Mission régionale d'autorité environnementale

**Avis délibéré de la mission régionale
d'autorité environnementale
Hauts-de-France
sur le projet de parc éolien de Gouy-Saint-André
sur la commune de Gouy-Saint-André (62)
Étude d'impact de décembre 2025**

n° MRAe : 016855/GUNENV

Figure 1 : localisation des éoliennes projetées (page 394 de l'étude d'impact)

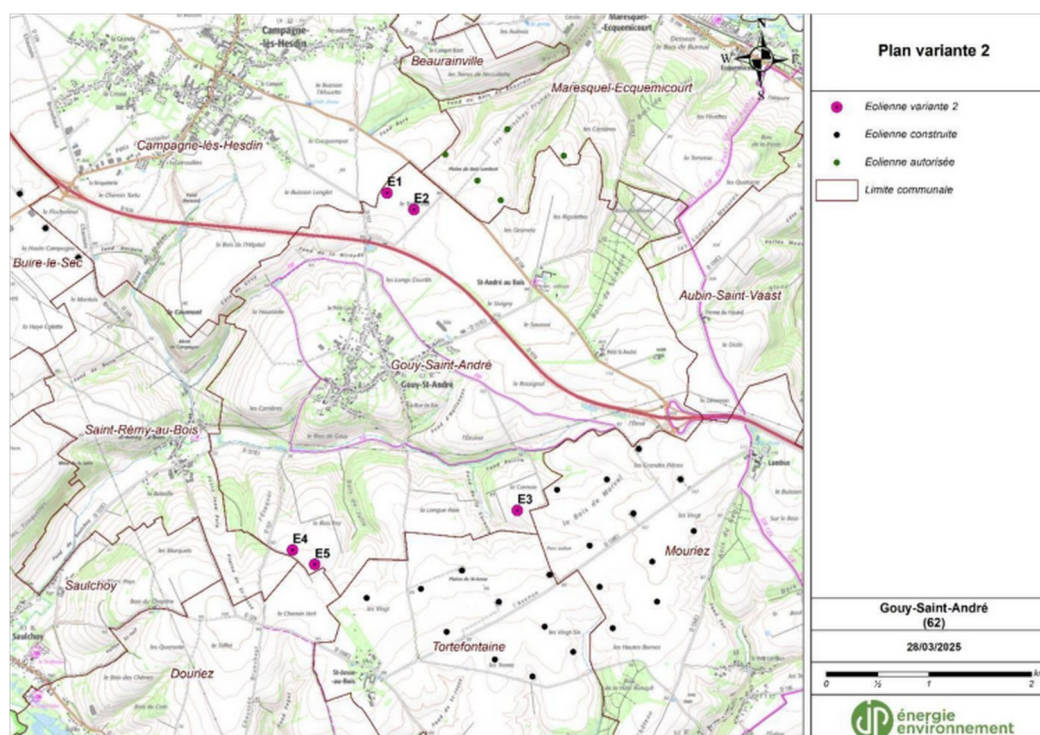
Ces différents projets formeront deux ensembles distincts (voir figure 1) :

- l'un composé du parc de Marequ'Eol et les éoliennes E1 et E2 ;
- l'autre réunissant les éoliennes E3 à E5 et l'ensemble éolien déjà constitué à l'est.

Même si au sens du Code de l'environnement il ne s'agit pas *stricto sensu* d'un seul projet, ils pourraient utilement être appréhendés comme des ensembles, dans la démarche d'évaluation environnementale pour permettre d'atteindre le meilleur équilibre entre la production d'énergie et l'impact environnemental.

L'autorité environnementale recommande d'analyser d'une part les éoliennes E1 et E2 du projet et le parc éolien de Maresqu'Eol, et d'autre part les éoliennes E3 à E5 et les parcs d'Hesdin 1Bis, du Bois de Morval, des Vallées Ouest, de l'extension des Rossignols et de Mouriez comme des ensembles, i.e. en décrivant les parcs voisins, dont le plan d'arrêt des machines, et en procédant aux analyses en les prenant en compte (représentations sur toutes cartes...).

Figure 2 : contexte éolien à l'échelle de l'aire d'étude éloignée (Source : page 50 du fichier des annexes)

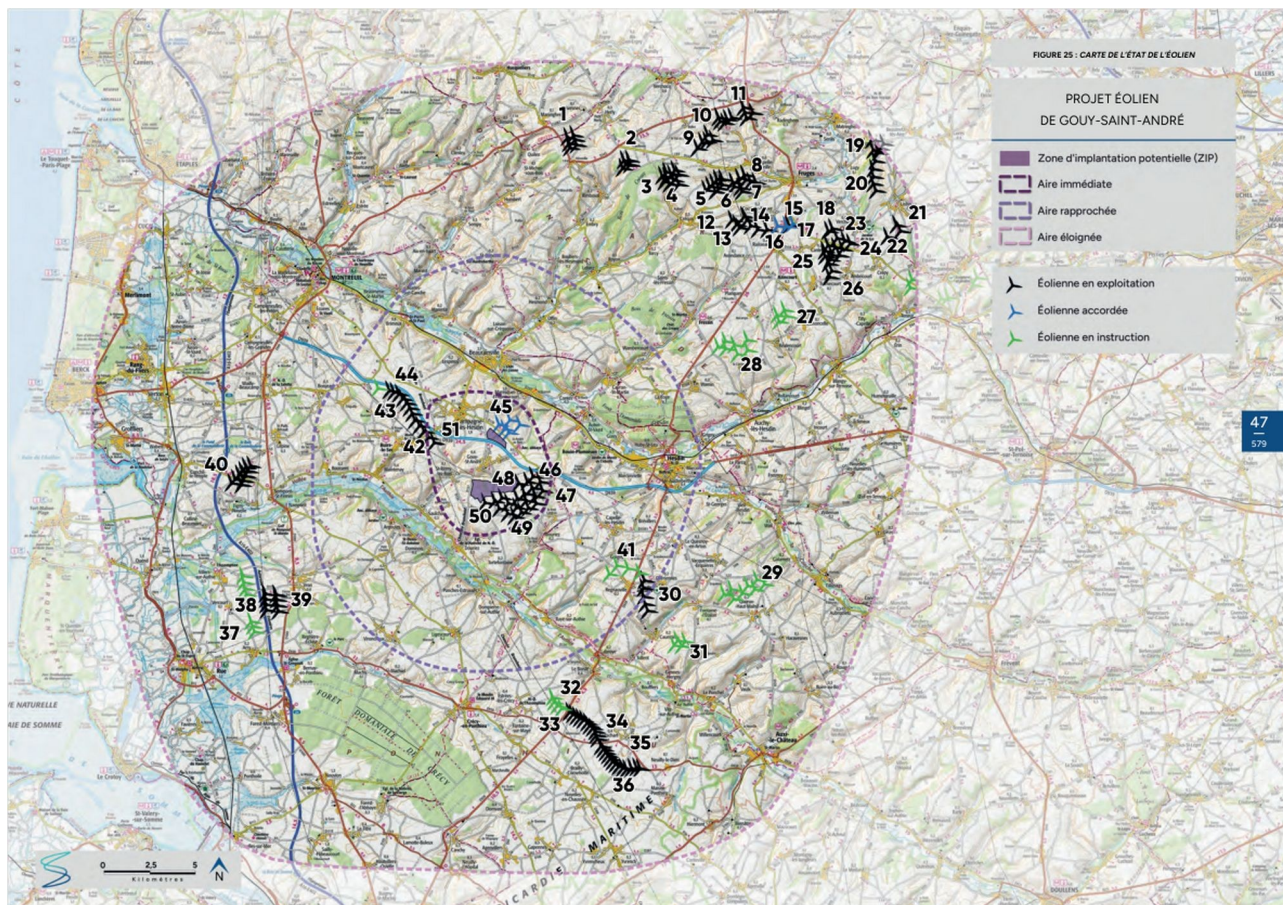
L'étude paysagère annexée à l'étude d'impact recense, à l'échelle de l'aire d'étude éloignée, 170 éoliennes construites, sept éoliennes autorisées et 39 éoliennes en cours d'instruction (pages 51 et 52 du fichier des annexes).

Cet inventaire complet doit être repris dans l'étude d'impact qui se limite à un inventaire des parcs éoliens dans un rayon de 10 kilomètres autour du projet (page 533 de l'étude d'impact).

L'autorité environnementale recommande de faire figurer dans l'étude d'impact, qui doit être autoportante, l'inventaire des parcs éoliens à l'échelle de l'aire d'étude éloignée et d'en tenir compte pour l'analyse du contexte éolien.
